Afbeelding 2: Bepaling hoek Beta zonder aanpassing

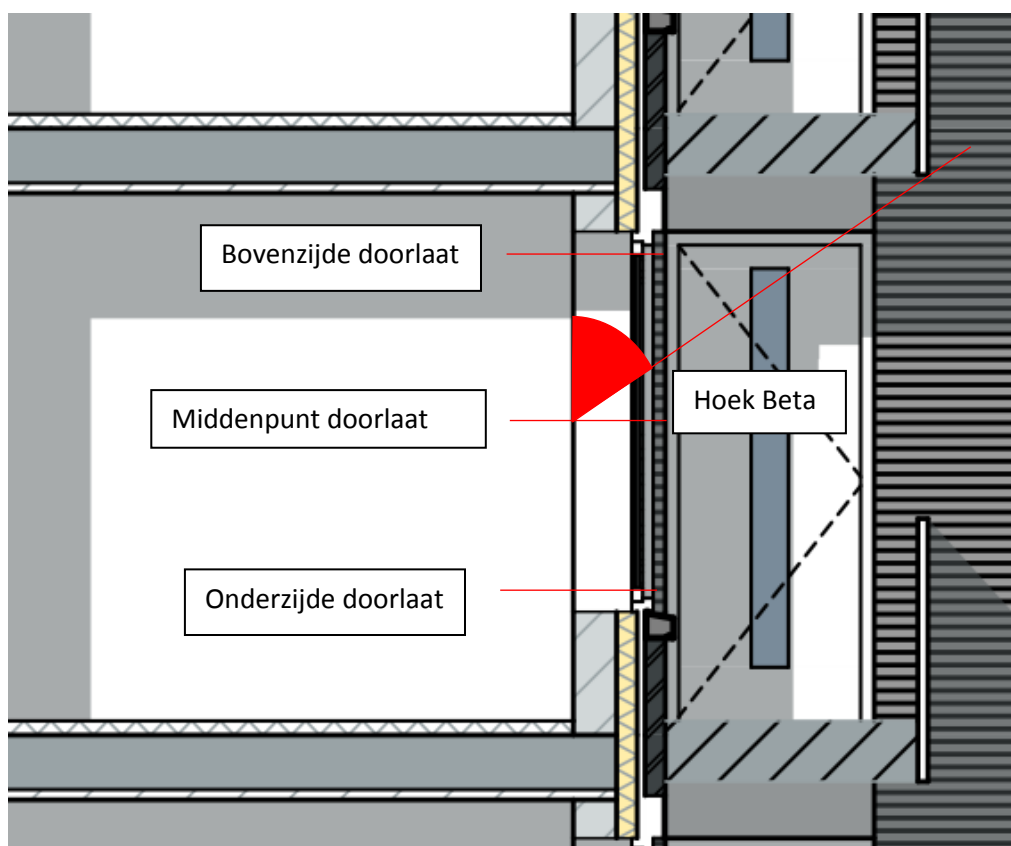
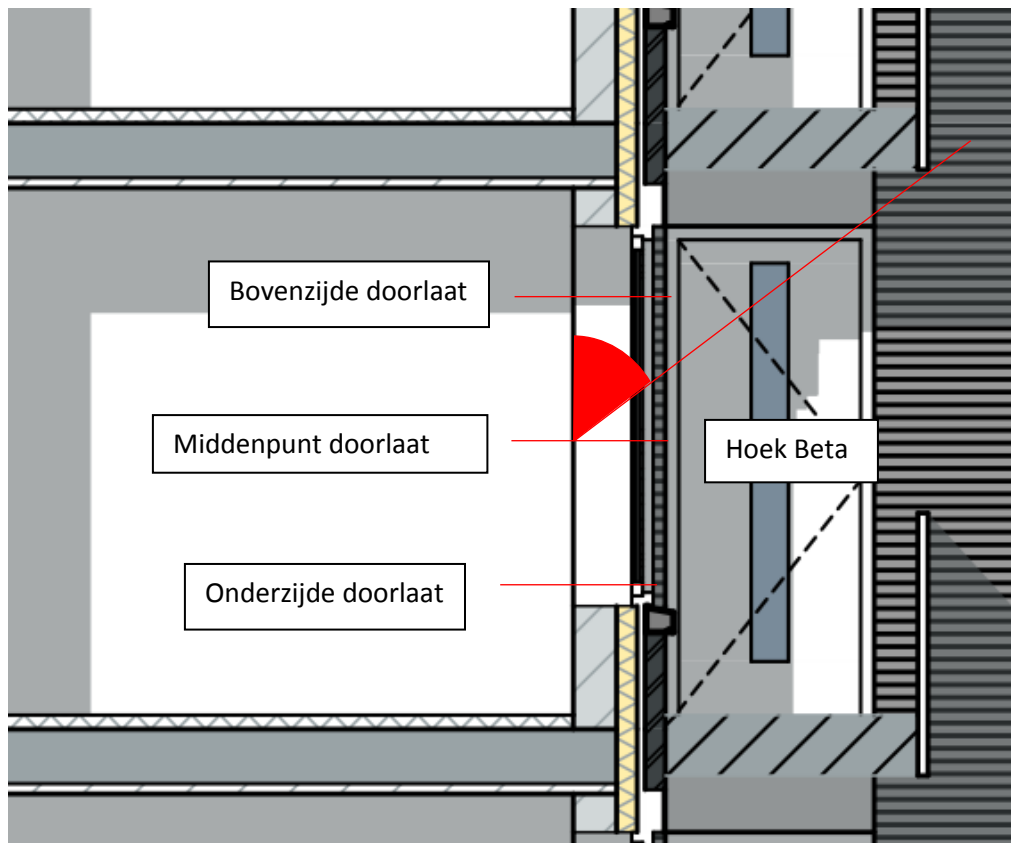
In plaats van de volledige hoogte van de opening is bij de berekeningen aan de binnenzijde van Plaza West het bovenste deel van de glasopening niet meegenomen. Hierdoor ligt de bovenzijde van de doorlaat en ook het middenpunt van de doorlaat lager. Dit heeft een gunstig effect op de Beta-hoek die berekend wordt (dit is te zien in de doorsnede-afbeeldingen, afbeelding 2 en 3). Er kan echter in dit geval ook maar worden uitgegaan van een kleinere netto daglichtopening, zoals te zien in het aanzicht (afbeelding 1).

Er wordt als het ware fictief van uitgegaan dat de opening kleiner (lager) is dan deze in werkelijkheid is.
